ТИСКИ ДЛЯ ТОЧНЫХ  
СТАНОЧНЫХ РАБОТ

ГОСТ 20746-84

**Изменение № 1 ГОСТ 20746—84 Тиски для точных станочных работ. Технические условия**

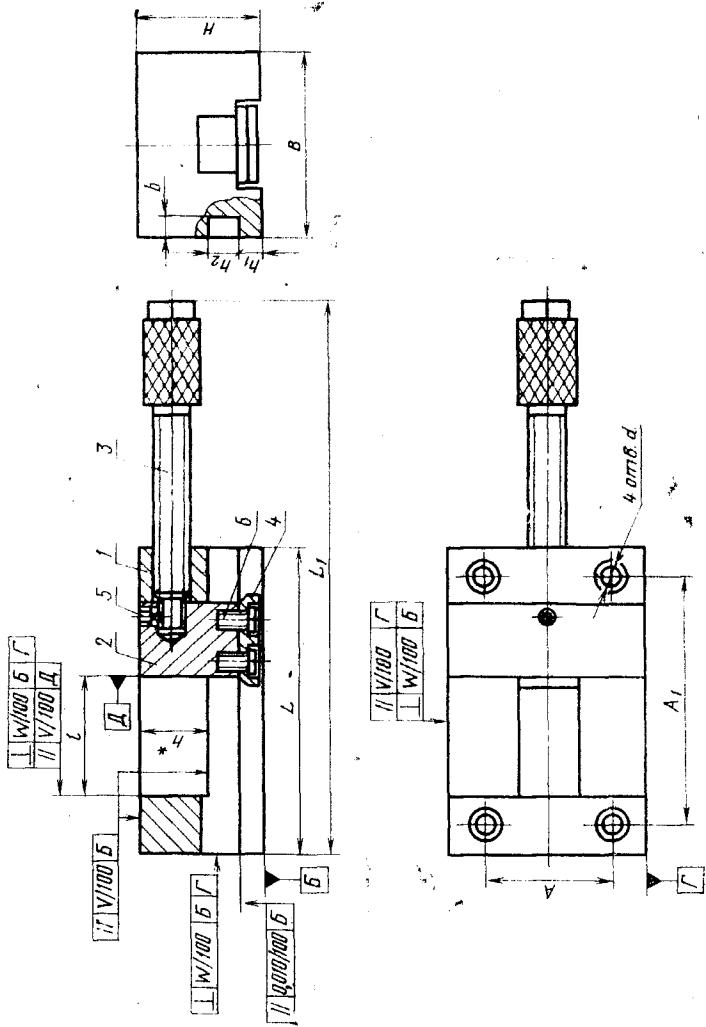
**Пункт 1.1. Чертеж. Исключить обозначения базовой поверхности Д и допуска**

**ка  $\boxed{11} \boxed{\sqrt{100}} \boxed{Д}$ ;**

**подрисуночная подпись. Заменить ссылку: ГОСТ 1478—75 на ГОСТ 1478—84;**

**таблица. Графа «Масса, кг, не более». Заменить значения: 1,5 на 1,7; 3,9 на 4,3; 5,1 на 5,6.**

Черт. 1

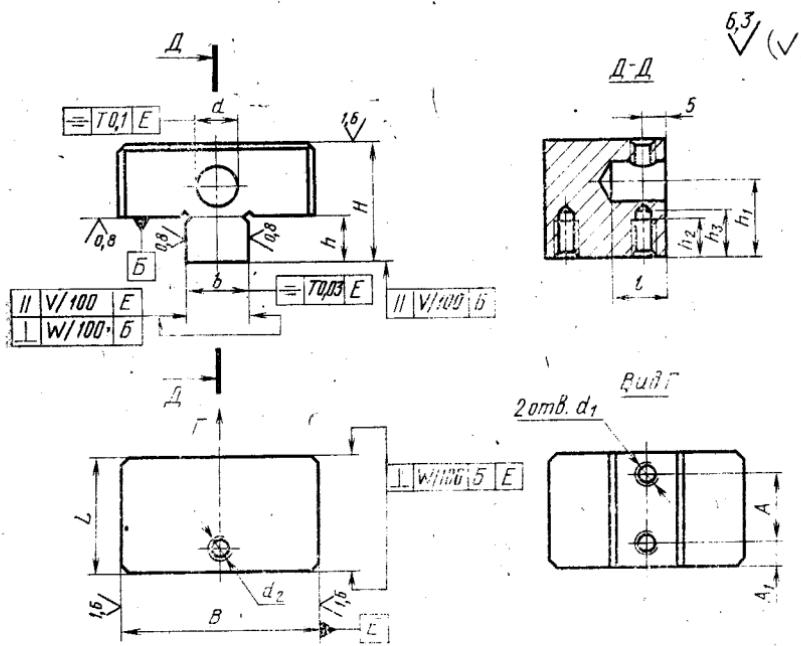
Приложение. Чертеж 1. Вид сверху. Заменить обозначение:

11	V/100	Г
Б

нц

11	0,010/100	Г
Б

Черт. 2

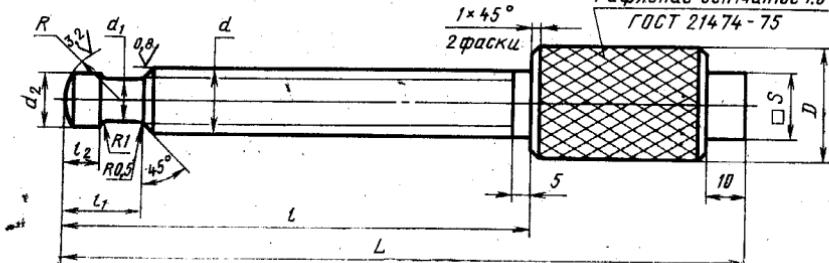
Чертеж 2. В обозначениях допуска параллельности и перпендикулярности заменить обозначения: *V* на 0,010; *W* на 0,015.

Таблица 2. Графа *d<sub>2</sub>*. Заменить обозначения для тисков: 7200—0301 — M5 на M14; 7200—0302 — M6 на M6.

Черт. 4

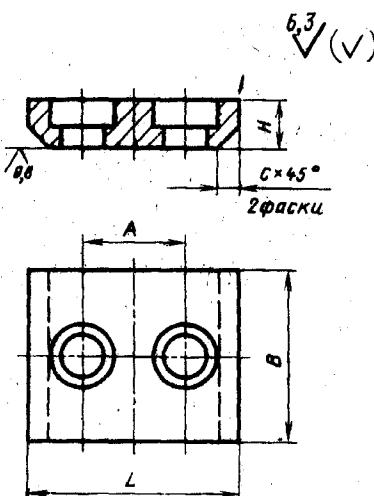
Таблица 4. Графа *H*. Для тисков 7200—0302 заменить значение: 10 на 11.

Пункт 4.2. Заменить значение: HRC<sub>9</sub> 46...51 на 46...51 HRC<sub>9</sub>.
